**Oggetto: [ID\_VIP: 3523] Adeguamento tecnico funzionale al Piano Regolatore Portuale del porto civico di Porto Torres – Prolungamento dell'antemurale di ponente e resecazione banchina alti fondali – Riunione 31 marzo 2017 - Osservazioni regionali .**

## Osservazioni sul procedimento di Valutazione di Impatto Ambientale Nazionale

"Adeguamento tecnico funzionale al Piano Regolatore Portuale del Porto Civico  
di Porto Torres - Prolungamento dell'Antemurale di Ponente  
e resecazione banchina Alti Fondali".

Proponente: Autorità Portuale Nord Sardegna.

L'immagine seguente riporta la perimetrazione (in rosso), così come da Decreto del Ministero dell'Ambiente e della Tutela del Territorio del 3 agosto 2005, rispetto alle opere in progetto.

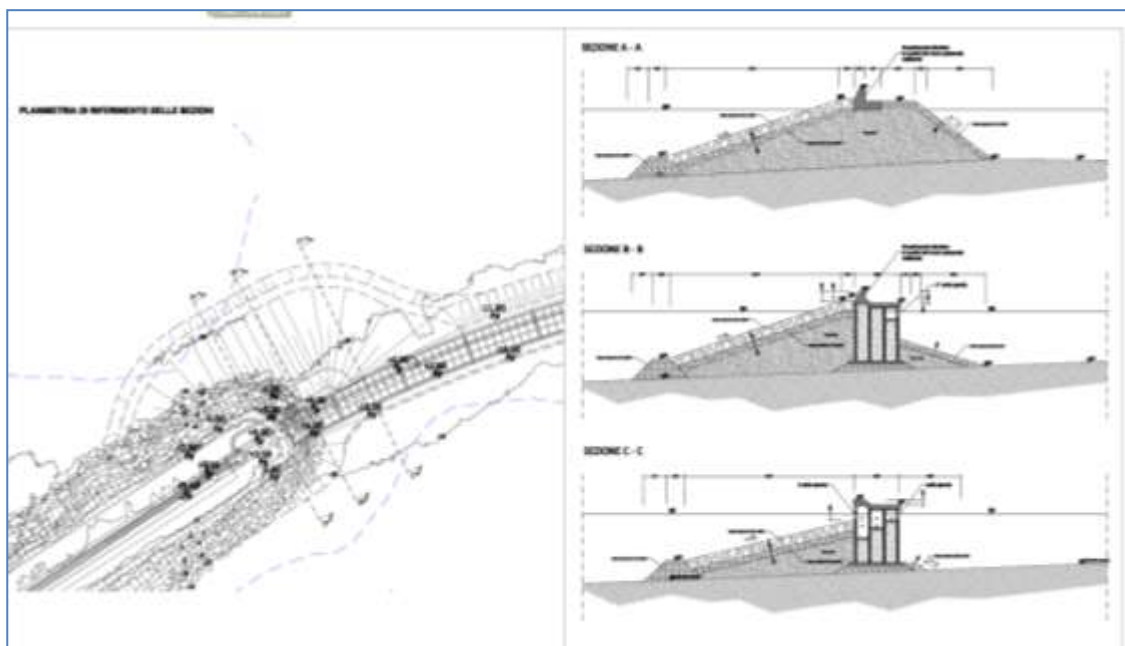
Il molo di ponente, nella attuale configurazione, ricade quasi interamente all'interno dell'area a mare del SIN di Porto Torres, comprendendo parzialmente (si veda l'immagine di dettaglio seguente) anche l'area a mare dove sono previste immersioni di massi da scogliera.

Stante quanto sopra riportato, in applicazione dell'art. 252 del D.Lgs 152/06, si richiama la necessità di procedere presso il MATTM con la richiesta di svincolo delle aree e la restituzione delle stesse all'uso.

La figura seguente, tratta dallo studio S2, mostra un output di simulazione che conferma tale ipotesi (in alto simulazione moto ondoso ante operam, in basso simulazione in post operam).

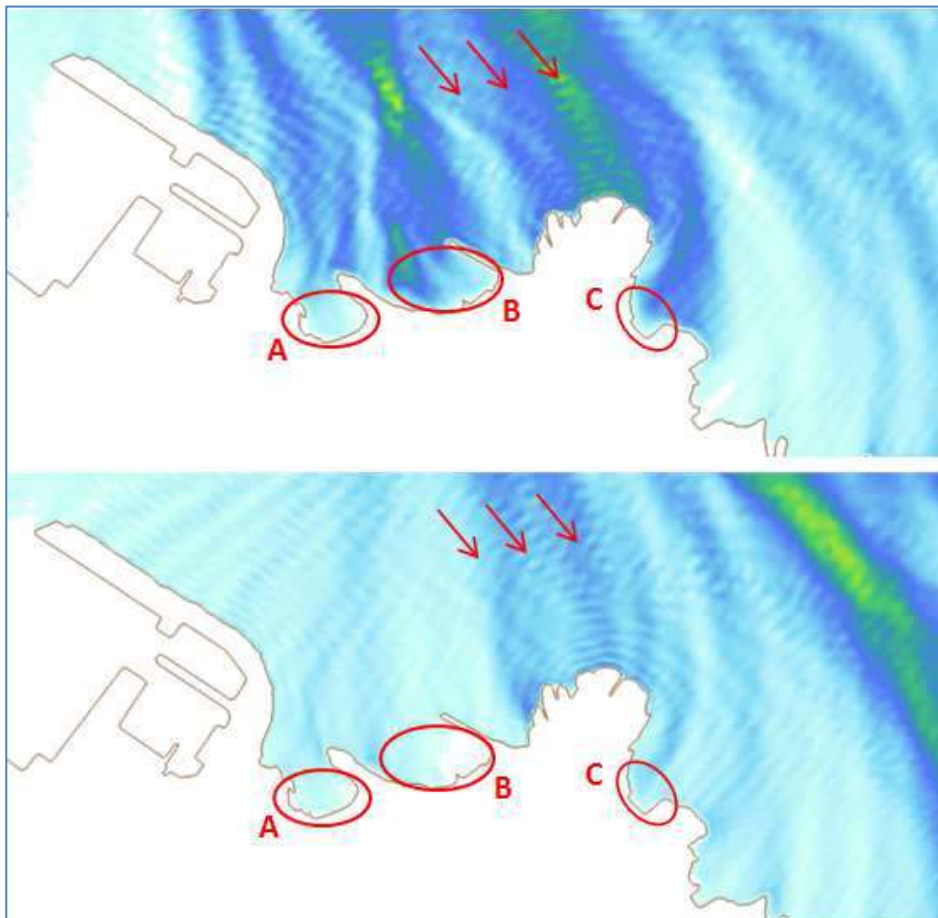
La spiaggia indicata in figura con la lettera B, denominata "Acque Dolci" è stata oggetto sia in passato che nel 2015 di un ripascimento, ad ovest del pennello esistente, per circa 7800 m<sup>3</sup> di materiali di cava. L'intervento è parte di un progetto finanziato dalla Regione Autonoma della Sardegna con circa € 1.600.000 di fondi di cui al PO-FESR 2007 - 2013 Linea di intervento 4.1.1 - Linea B, e finalizzato alla protezione della fascia costiera e delle infrastrutture nel perimetro urbano del territorio comunale di Porto Torres.

Lo studio prodotto non tiene conto della presenza delle sabbie abbancate e dell'effetto, positivo o negativo, che l'assenza di mareggiate dal IV quadrante può avere sulla stabilità o movimentazione

delle stesse anche in termini di una loro riallocazione in situ a seguito di dilavamento a causa degli eventi meteorici e/o trasporto a largo e lungo la costa est a causa delle mareggiate di Grecale.
